**Stellungnahmen aus der § 3 (2)-Beteiligung
mit Anregungen und / oder Hinweisen**

Öffentlichkeitsbeteiligung zu 2. Änderung Bebauungsplan „Schwimmbad“

HVS Tempo 50: Plausibilität der Zyklen

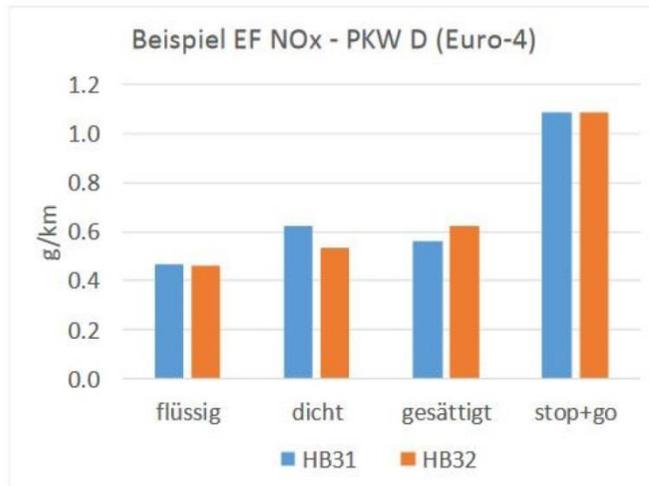
Aus eigener Erfahrung dürfte jeder kennen, dass die Luft in einem Stop-and-Go deutlich schlechter wird. Dies wird auch wissenschaftlich belegt, beispielsweise in der folgenden Graphik zum HBEFA.

Mit Stop-and-Go gibt es keinen linearen Zusammenhang mehr zwischen Verkehrsdichte und NOx-Ausstoß; Ohne Stop-and-Go gibt es das: Dichter (oder gesättigter) Verkehr werktags in der Rush-Hour wird ausgeglichen durch flüssigen Verkehr zu anderen Zeiten. Mit dem dargestellten Sprung der Schadstoffmengen kann Stop-and-Go-Verkehr nicht in gleicher Weise ausgemittelt werden.

Damit ist lt. Verkehrsgutachten, dessen Ergebnisse von Hessen Mobil bestätigt wurden, kein ganztägiger oder deutlich erhöhter Stop-and-Go-Verkehr prognostiziert worden. Dies steht im Gegensatz zu der von dem Einwender beschriebenen Annahme.
